**Vyjádření k oznámení záměru
„I/11 Havířov - Třanovice“,
kód záměru MSK2301
dle § 6 odst. 6 Zákona č. 100/2001 Sb.**

Obec Těrlicko
Májová 474/16
735 42 Těrlicko

Obec Těrlicko jako dotčený územní samosprávný celek dle § 3 písmeno d) Zákona č. 100/2001 Sb. podává v zákonem stanovené lhůtě ke zveřejněnému oznámení následující **odůvodněné nesouhlasné vyjádření**:

Příloha č. 1
Trasa záměru MSK2301

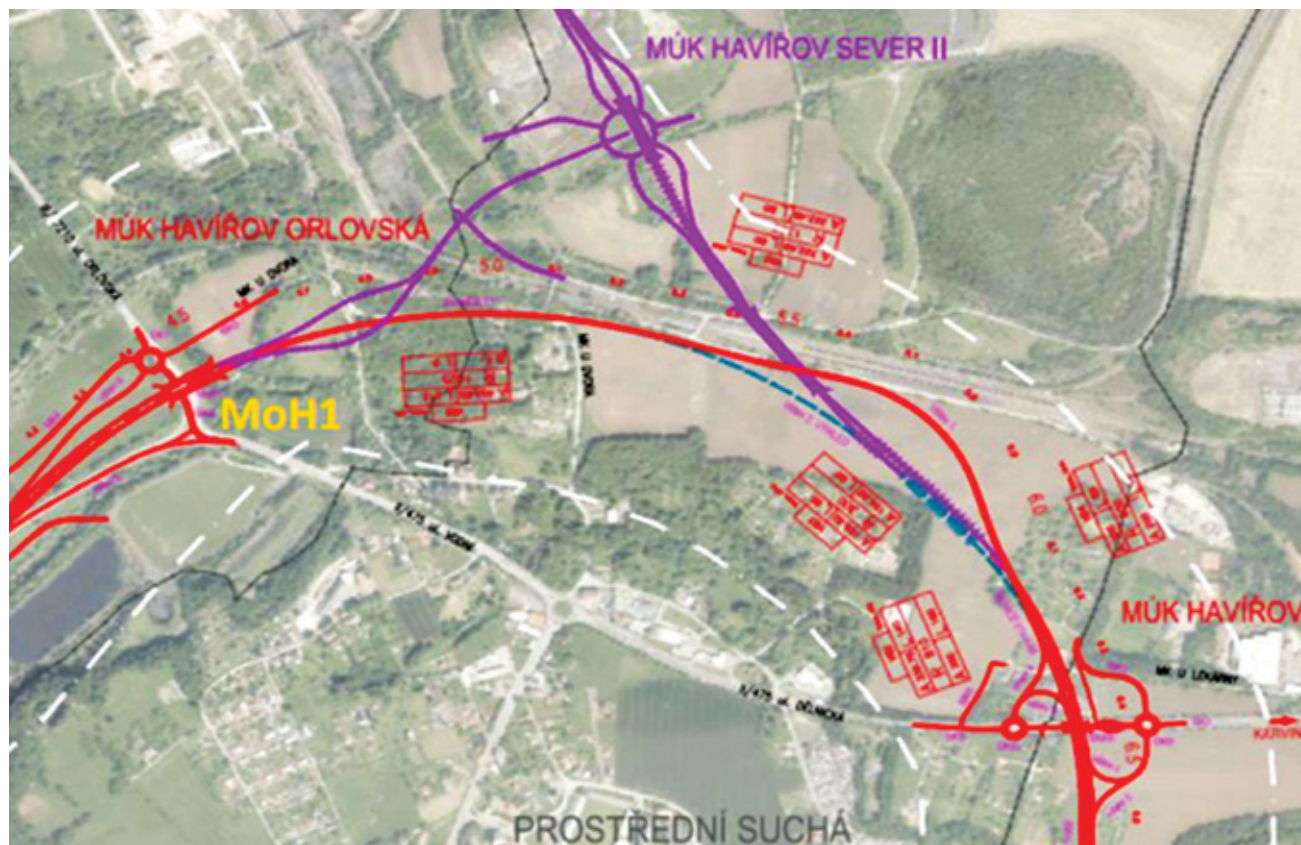
Velkým ekologickým rizikem bude průchod nové silnice středem Mikroregionu Žermanické a Těrlické přehrady a jeho rozdělení na dvě části (viz mapa v Příloze č. 1). Navždy se tak změní **unikátní krajinný ráz dvou přehrad**, jelikož výstavbou nové silnice dojde k výrazné fragmentaci krajiny: nová silnice má **neúměrný počet výrazných stavebních prvků – jeden tunel a třicet (!) mostů s celkovou délkou 2.707 metrů**. V kritickém místě mezi Žermanickou a Těrlickou přehradou je přítom koncentrace výrazných stavebních prvků největší: těsně po sobě následují most přes silnici I/11 o délce 204m, tunel o délce 495m, most přes Záguřský a Pitrovský potok o délce 526m a most přes biokoridor a řeku Stonávku o délce 503m. Fragmentace krajiny ale bude výrazně ovliv-

Příloha č. 3

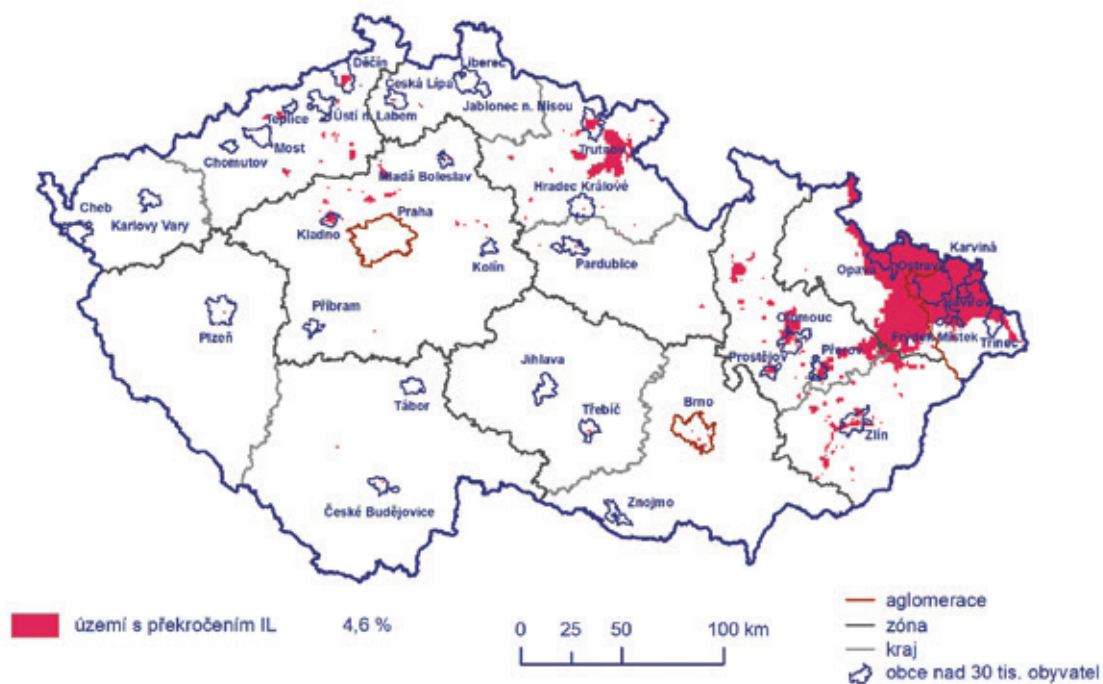
Dílčí změna nastala okamžikem schválení záměru I/67 Bohumín-Karviná, kdy v záznamu o schválení je konstatováno: „Centrální komise MD schvaluje záměr projektu I/67 Bohumín-Karviná s tím, že na základě předloženého ekonomického hodnocení je jeho realizace obhajitelná pouze za splnění podmínky nerealizace I/68 mezi D1 (Vrbice) a I/59“. To je logické: bylo vyhověno občanům Dětmovic a Dolní Lutyně, kteří se dlouhodobě dožadovali obchvatu, a zároveň bylo vyhověno občanům Rychvaldu, kteří s novou silnicí I/68 přes své město nesouhlasili. Bylo by nesmyslné stavět z Bohumína dvě nové silnice směrem na jihovýchod. Došlo tak ke změně na severním úseku mezi Petřvaldem a Bohumínem, nic se však nezměnilo na jižním úseku mezi Petřvaldem, MÚK Havířov-Sever, Těrlickem a Třanovicemi. Jak napsal v dopise ze dne 18.11.2020 hejtman Moravskoslezského kraje ministru dopravy „smysl národního koridoru Bohumín – Havířov – Třanovice může být zachován realizací propojení Havířov – Petřvald“. Projektované propojení prostřednictvím MÚK Havířov-Sever II znázorňuje mapa v Příloze č. 3 (strana 16).

Příloha č. 7 - SO Těrlicko, Biokoridor č. 1 podél Životické ulice

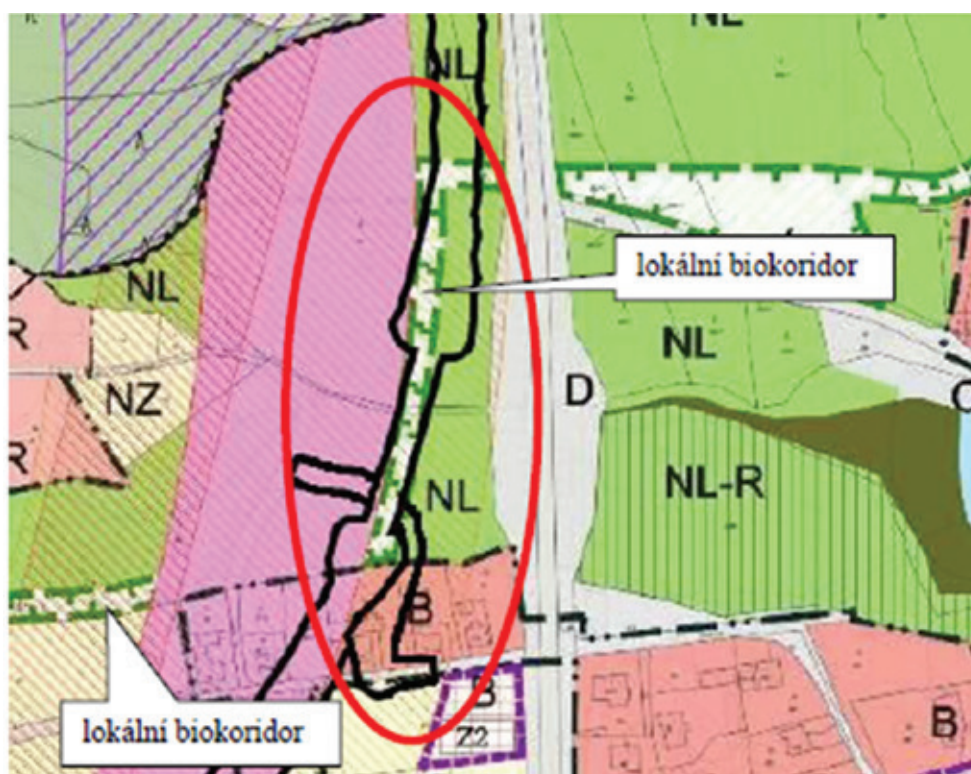
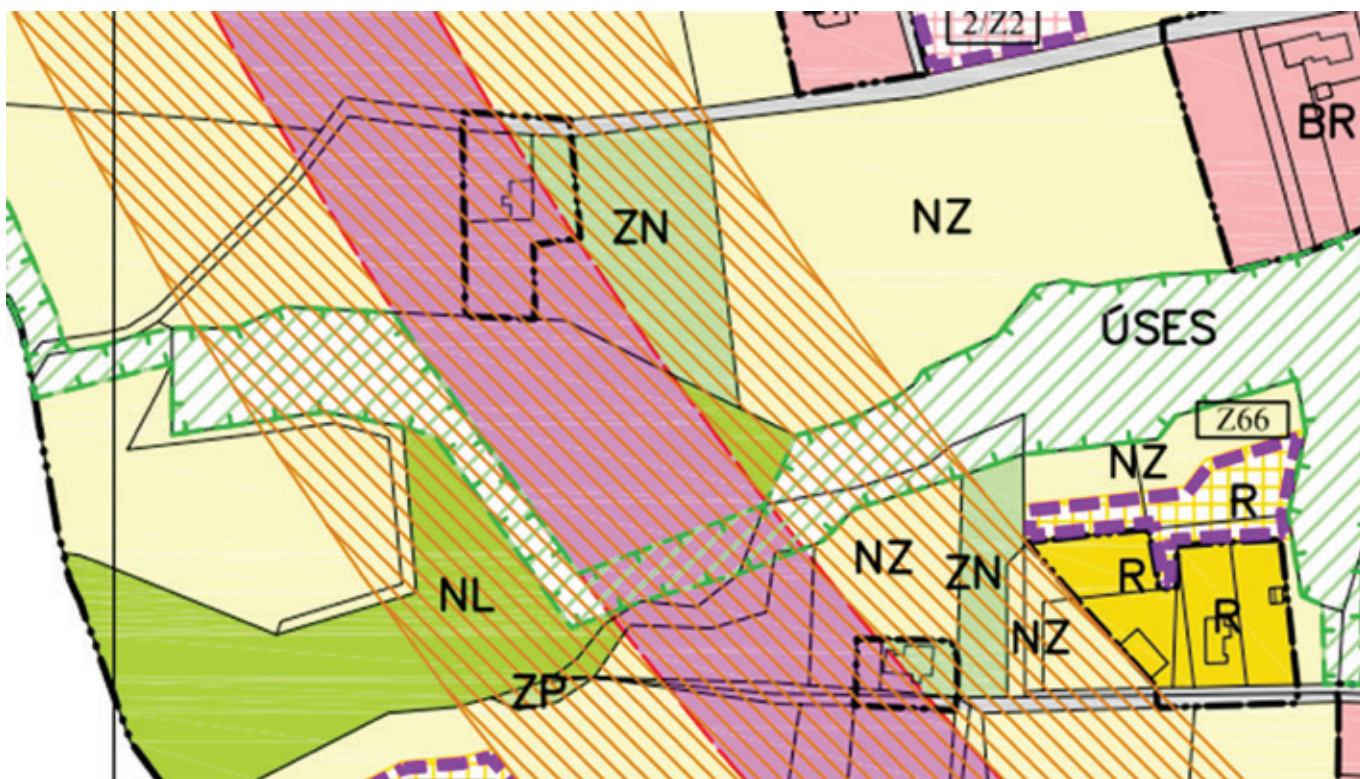
V údolí kolem potoka roste hojně Prvosenka jarní (LC), Plicník lékařský (LC), ale také Kyčelnice žláznatá (ohrožený druh dle Červeného seznamu). Jak je vidět z navrhovaného řešení níže, realizaci záměru by byl tento biokoridor prakticky **zlikvidován**. Pokud nedojde ke změně trasy **požadujeme, aby most o rozpětí 95 metrů byl konstrukčně řešen bez pilířů č. 2 a 3, které by stály uprostřed biokoridoru.**

Příloha č. 8 - SO Těrlicko, Biokoridor č. 2 podél Pitrovecké ulice

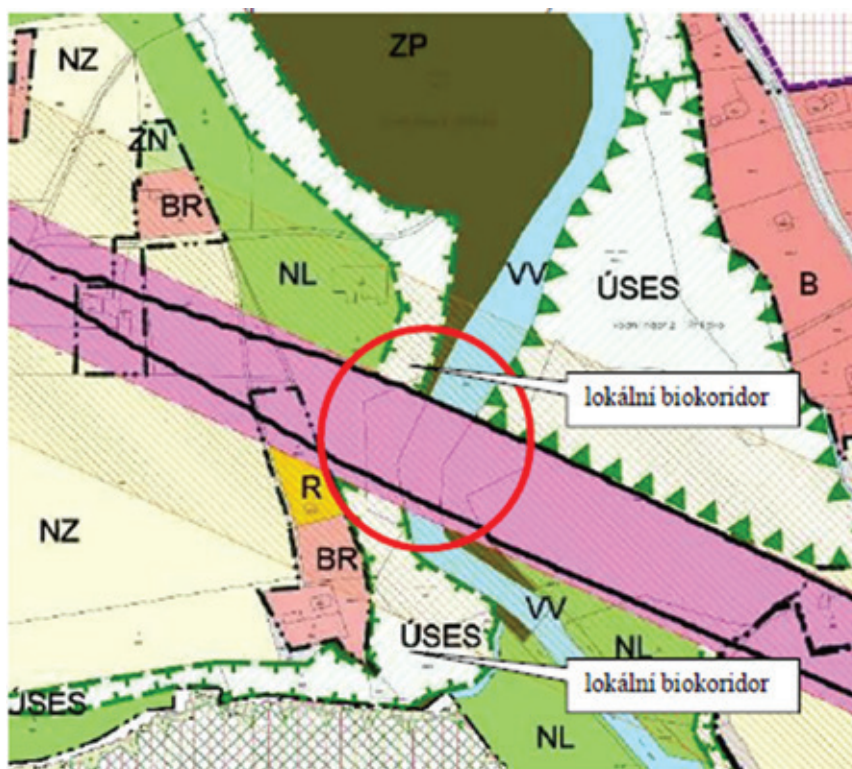
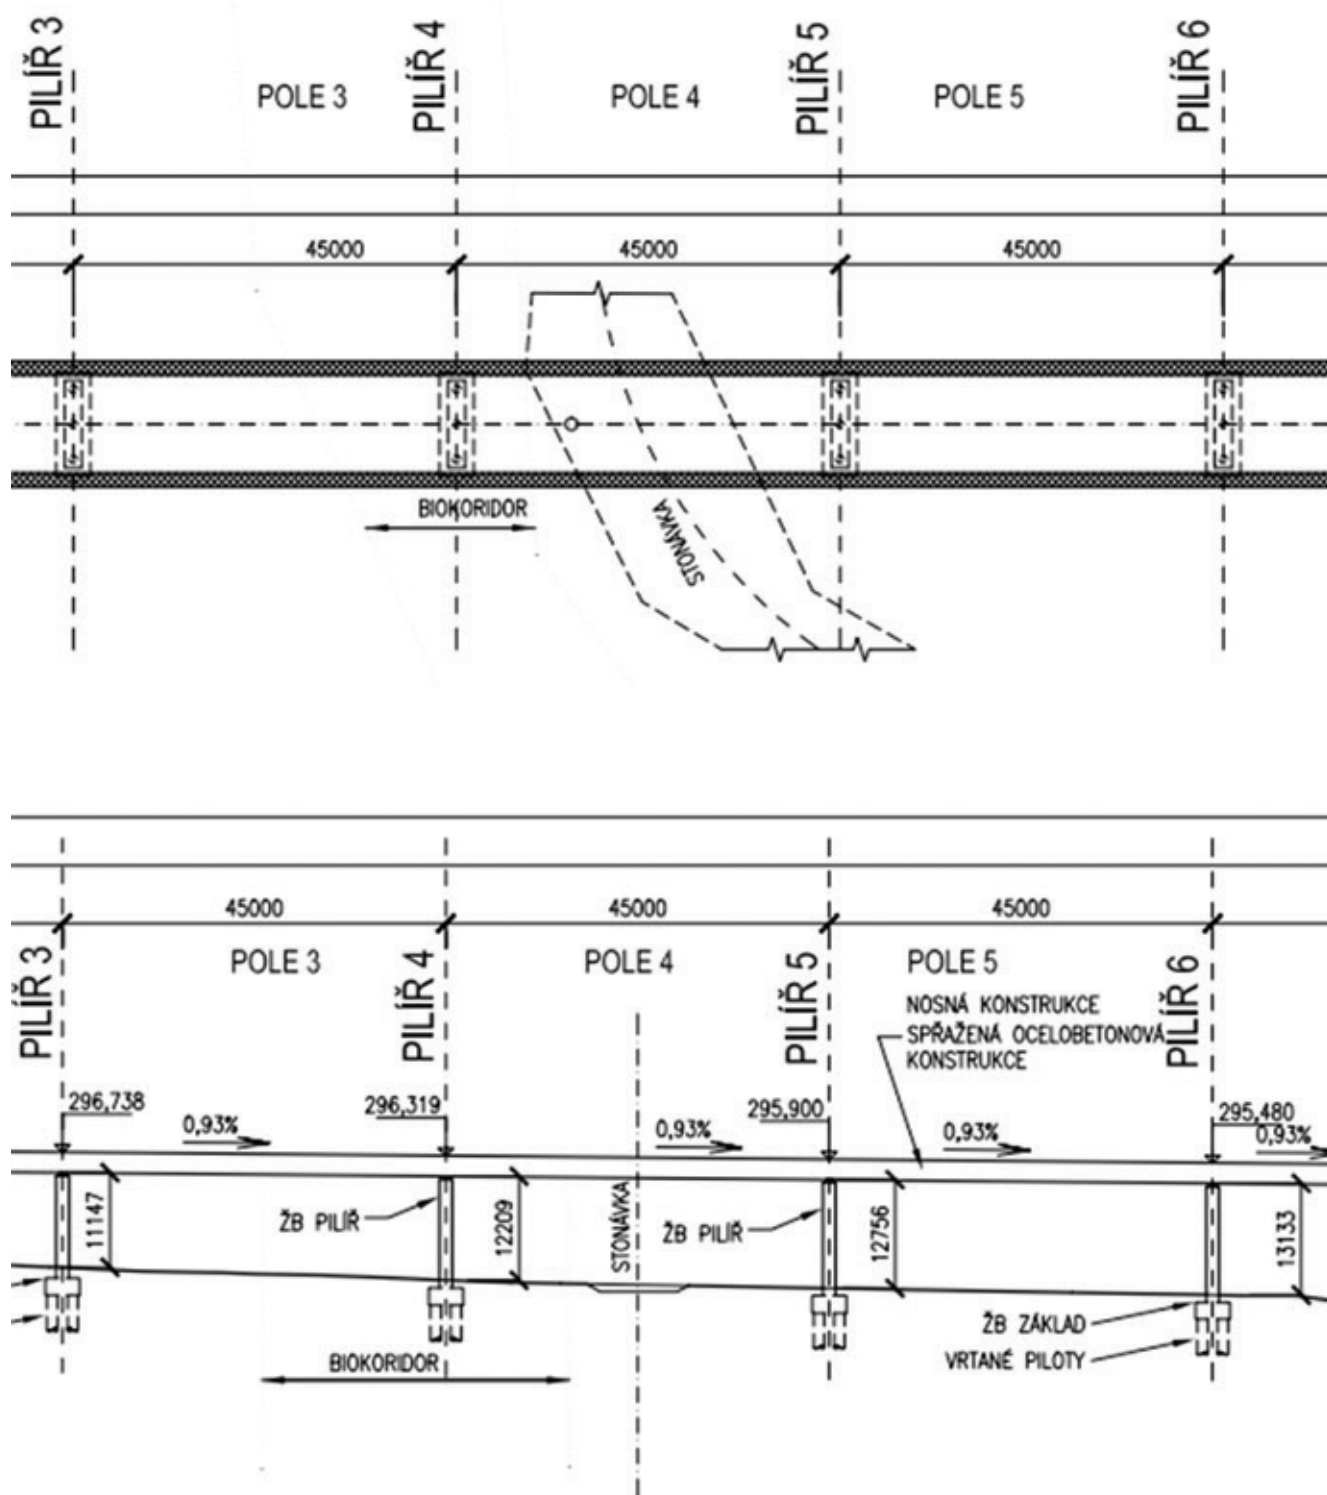
Požadujeme předložení konkrétního řešení pro přechod zvěře tímto biokoridorem (prostor mezi mosty MoH7 a MoH8).

Půdorys a podélný řez mostu MoH8

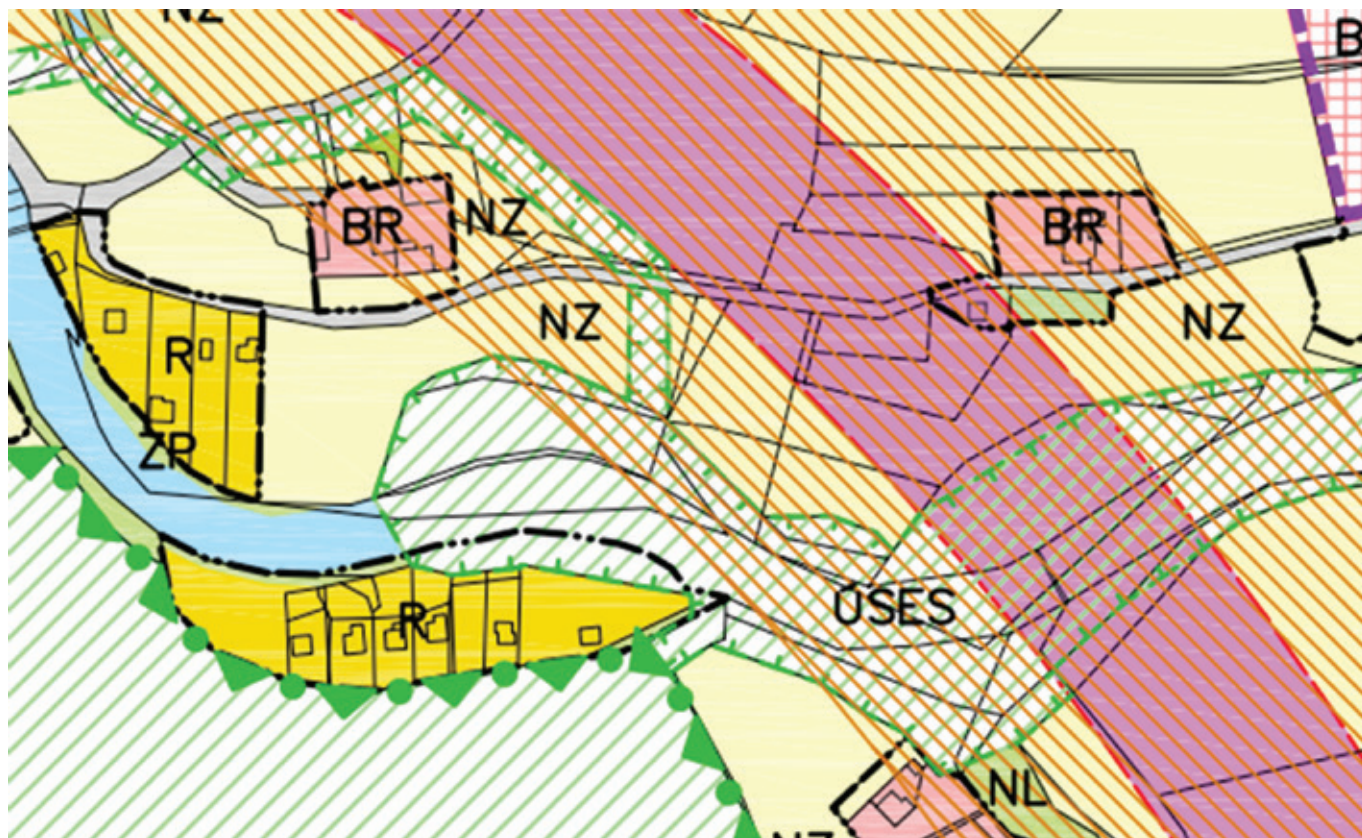
Na každé straně řeky Stonávky je jeden biokoridor. Oba biokoridory by měl překlenout most o délce 503 metrů. Biokoridor na pravé straně řeky bude v poli číslo 9 mezi devátým a desátým pilířem. Biokoridor na levé straně řeky je v projektu řešen **naprosto nepřijatelným způsobem**, jelikož pilíř č. 4 je umístěn přesně doprostřed biokoridoru. **Požadujeme proto, aby projektované rozpětí pilířů 45 metrů bylo zvětšeno minimálně na dvojnásobek, to je alespoň 90 metrů.**

Příloha č. 11 - SO Těrlicko, Biokoridor č. 4 koryto a břehy řeky Stonávky podél ulice U Splavu

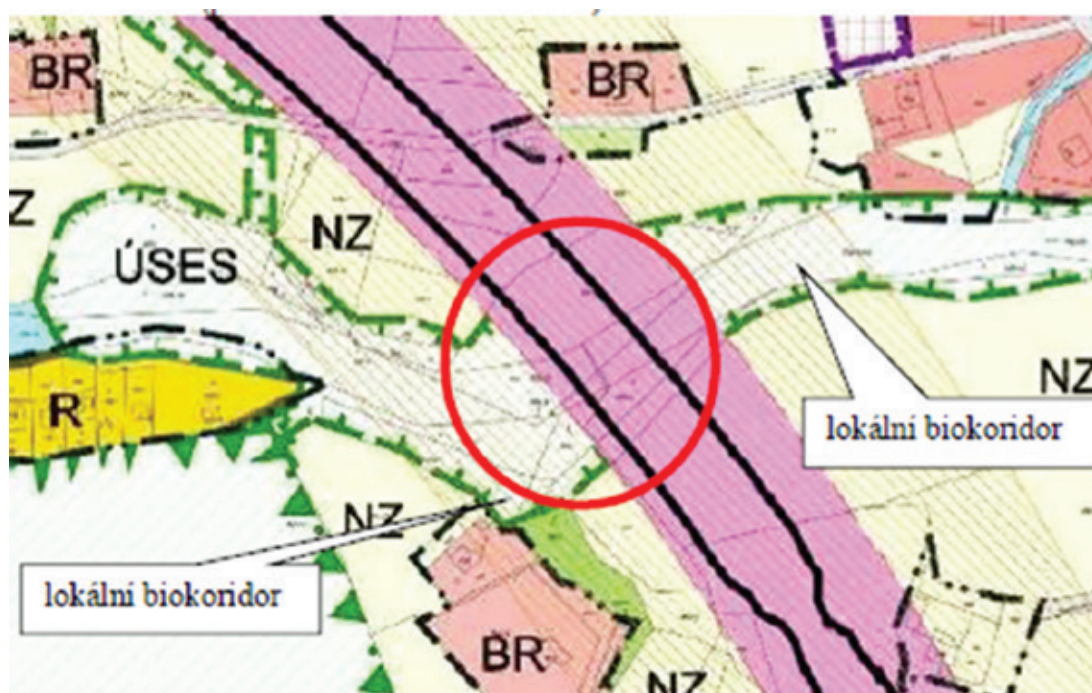
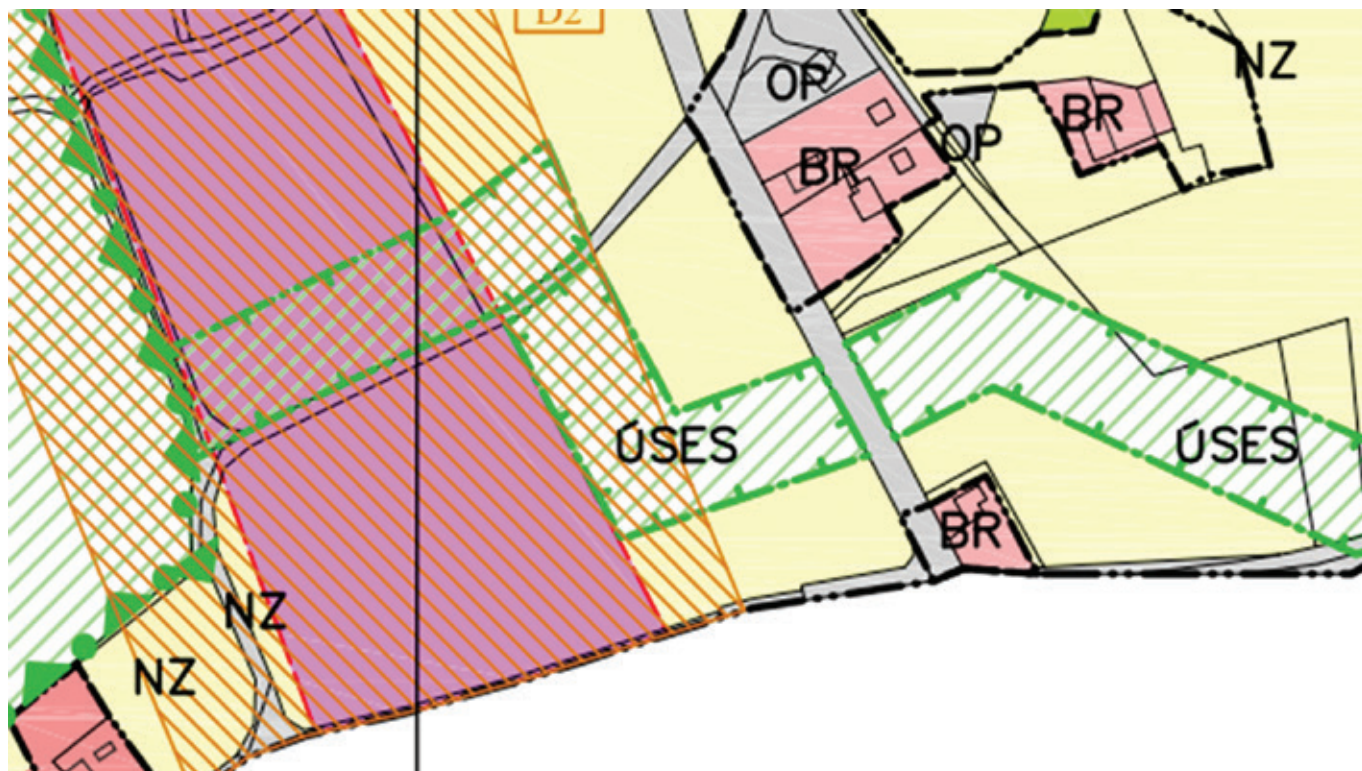
Řeku Stonávku má v tomto místě překlenout most o rozpětí 75 metrů se dvěma pilíři, které by narušily biokoridor. Požadujeme proto, aby i tento most o rozpětí 75 metrů byl řešen konstrukčně bez pilířů a aby zásah do biokoridoru byl co nejmenší.

Příloha č. 12 - SO Těrlicko, Biokoridor č. 5 podél ulice Volovecké

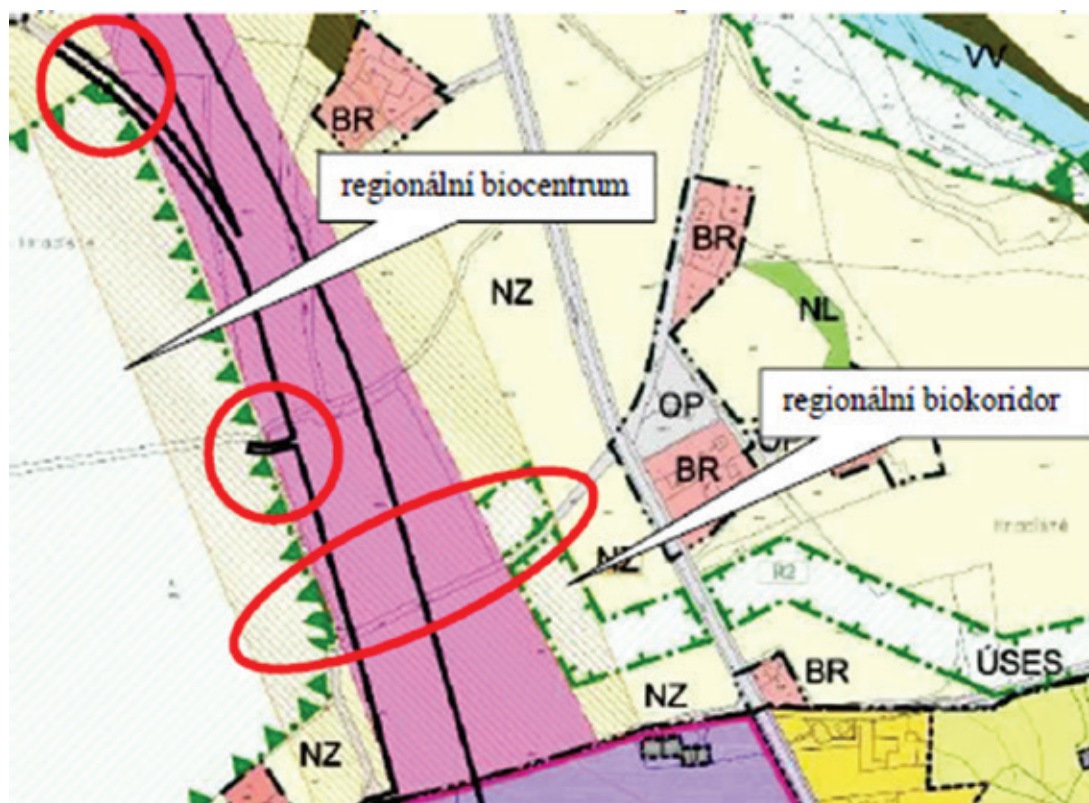
Jedná se o důležitý biokoridor regionálního významu. Dle Technicko-ekonomické studie bude v tomto místě zářez o délce 1.820 metrů a hloubce až 6 metrů. Stejně jako u Biokoridoru č. 2 žádáme i v tomto případě předložit konkrétní řešení pro průchod zvěře tímto významným biokoridorem.
